**AVIS RELATIF À LA PROTECTION
CONTRE LES EVENTUELS EFFETS NOCIFS ET NUISANCES
PROVOQUÉS PAR LES RAYONNEMENTS NON IONISANTS
GÉNÉRÉS PAR DES ANTENNES ÉMETTRICES STATIONNAIRES**

Commune : AUBANGE - Exploitant : ORANGE

Référence exploitant : 420R1_2 / 32420R1_2 / 42420R1_2 / 52420R1_2

Rapport n° 3168 / 2024

Figure 1 : Vue en plan des lieux de séjour et des points de contrôle

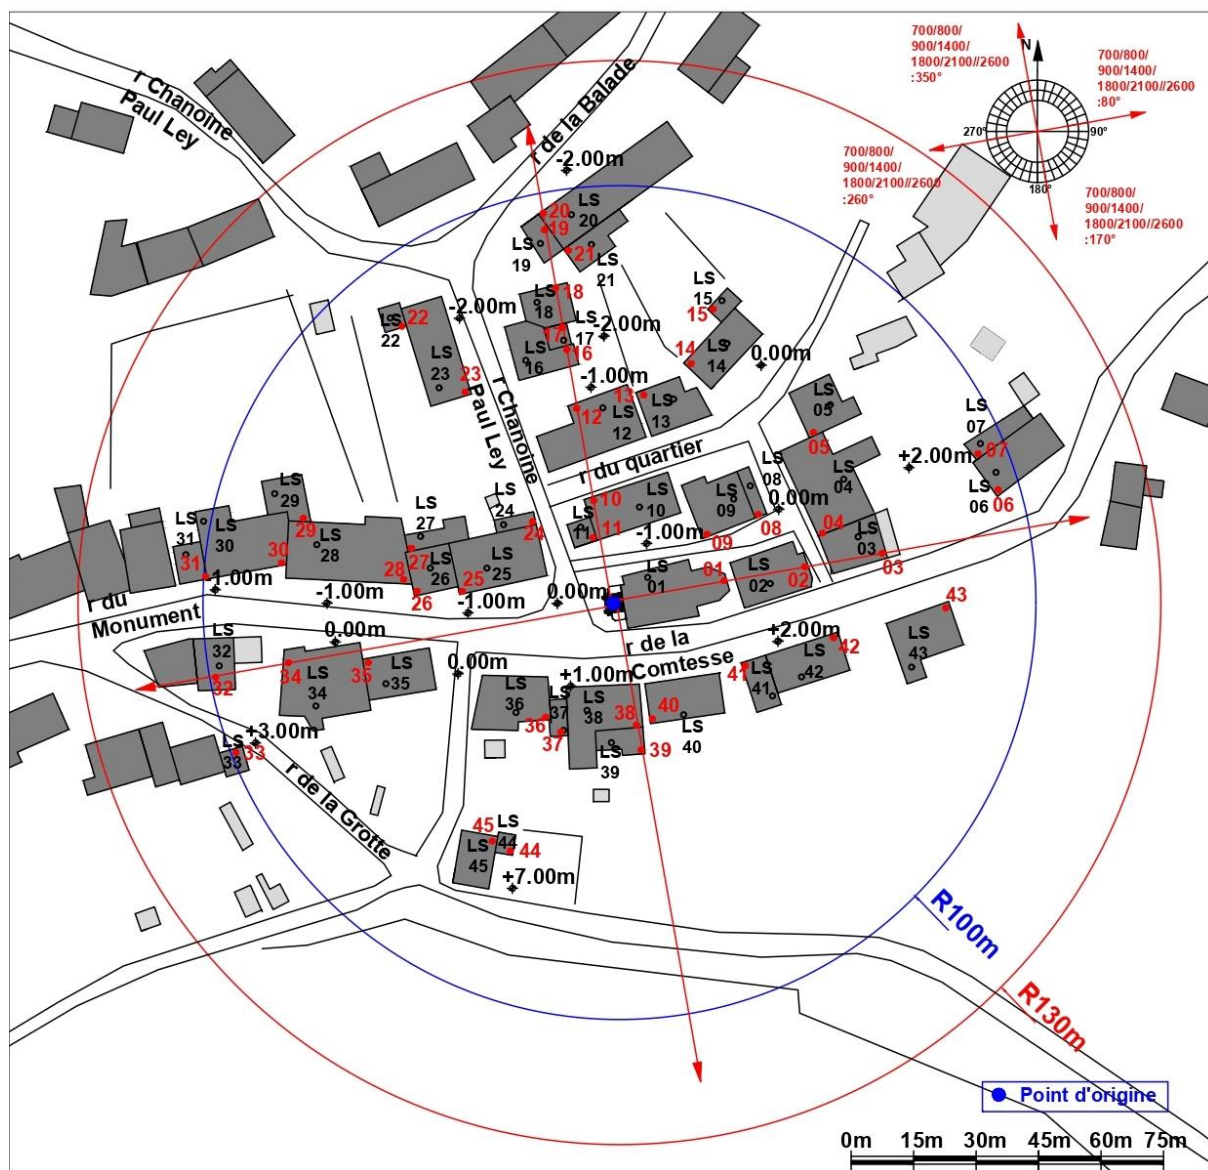
Les fréquences d'émission, la puissance rayonnée par chacune des antennes et leur gain permettent de déterminer le rayon de la zone à analyser. Tout dépassement de la limite par installation est exclu en dehors de cette zone. Le tableau 2 reprend les 35 LS² pour lesquels l'indice d'exposition est le plus élevé. Les différentes colonnes indiquent :

- le numéro du point de contrôle repris sur un des plans de la figure 1;
- le numéro du LS dans lequel se trouve le point de contrôle de la 1^{ère} colonne ;
- l'atténuation d'obstacle prise en compte pour le calcul de l'indice d'exposition dans le LS ;
- le résultat du calcul de l'indice d'exposition.

N° point de contrôle	LS	Atténuation (dB)	Indice d'exposition relatif à la limite par installation IE_i
42	LS42	3,0	0,918
16	LS16	3,0	0,868
35	LS35	3,0	0,828
17	LS17	3,0	0,792
3	LS03	3,0	0,772
13	LS13	3,0	0,712
12	LS12	3,0	0,692
14	LS14	3,0	0,666
23	LS23	3,0	0,661
4	LS04	3,0	0,605
18	LS18	3,0	0,582
34	LS34	3,0	0,570
44	LS44	3,0	0,552
45	LS45	3,0	0,548
5	LS05	3,0	0,547
43	LS43	3,0	0,533
21	LS21	3,0	0,488
30	LS30	3,0	0,459
25	LS25	3,0	0,450
15	LS15	3,0	0,432
19	LS19	3,0	0,427
6	LS06	3,0	0,397
20	LS20	3,0	0,395
2	LS02	3,0	0,384
7	LS07	3,0	0,383
22	LS22	3,0	0,378
32	LS32	3,0	0,370
29	LS29	3,0	0,363
33	LS33	3,0	0,357
28	LS28	3,0	0,342
31	LS31	3,0	0,317
41	LS41	3,0	0,311
26	LS26	3,0	0,281
38	LS38	3,0	0,168
40	LS40	3,0	0,165

En ce qui concerne les antennes de l'installation mentionnées dans le tableau 1, la distance maximale à laquelle la limite pourrait être atteinte, à l'extérieur, est égale à 88,8 m. S'il n'y a pas de LS à une distance inférieure, les antennes respectent forcément la limite d'immission.

Dans le cas des LS situés à l'intérieur des bâtiments, une atténuation d'obstacle est prise en compte et il en résulte que la distance maximale à laquelle la limite pourrait être atteinte se réduit à 62,9 m.

Figure 2 : Vue en plan des installations d'antennes dans un rayon de 300 mètres autour de l'installation faisant l'objet de la demande d'avis

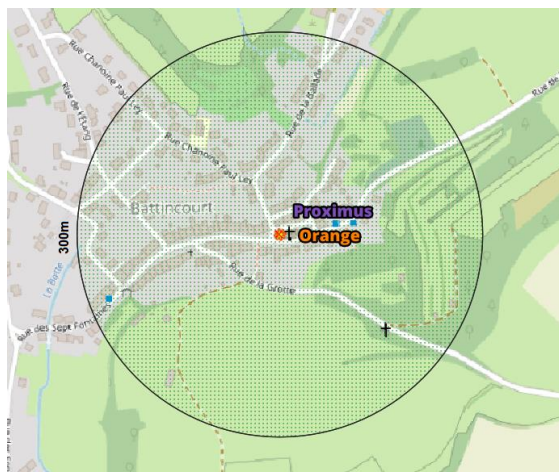
Le plan en projection verticale de la figure 2 indique la localisation des installations d'antennes émettrices stationnaires visées par le décret et situées dans un rayon de 300 mètres autour de l'installation référencée dans le paragraphe 2 et localisée au centre du cercle. Les données de localisation de ces antennes et les avis correspondant sont accessibles via le cadastre en ligne des antennes émettrices stationnaires⁸. Les installations prises en compte dans l'évaluation du respect de la limite cumulative sont les installations d'antennes émettrices déclarées en service par l'exploitant à la date du présent avis, à l'exception de l'installation référencée dans le paragraphe 2 et éventuellement d'autres installations ayant fait l'objet d'une demande d'avis à la même date et qui sont situées à l'intérieur de la zone de 300 mètres de rayon.

- il y a au plus 4 installations d'antennes émettrices stationnaires présentes dans la zone d'évaluation de 300 mètres de rayon représentée dans la figure 2, y inclus l'installation référencée dans le paragraphe 2 : la limite cumulative définie à l'article 4, §2 du décret est nécessairement respectée dans les lieux de séjour à l'intérieur de la zone d'évaluation de 300 mètres de rayon ;

- c) dans tous les autres cas, il a été vérifié que la limite cumulative définie à l'article 4, §2 du décret n'est pas dépassée dans les lieux de séjour sur base du nombre d'installations localisées dans la zone d'évaluation de 300 mètres de rayon représentée dans la figure 2, de leur localisation ainsi que des données inscrites dans la figure 1 et au paragraphe 4 du présent avis et dans les avis attestant le respect de la limite par installation ou de la limite abrogée de 3 V/m relatifs aux autres installations reprises dans la figure 2.

Compte tenu des considérations ci-dessus, il apparaît que l'intensité du rayonnement électromagnétique généré, dans les lieux de séjour situés dans un rayon de 300 mètres autour de l'installation référencée dans le paragraphe 2, par l'ensemble des antennes émettrices stationnaires de l'ensemble des exploitants du même site d'antennes émettrices stationnaires respecte la limite fixée à l'article 4, § 2 du décret.
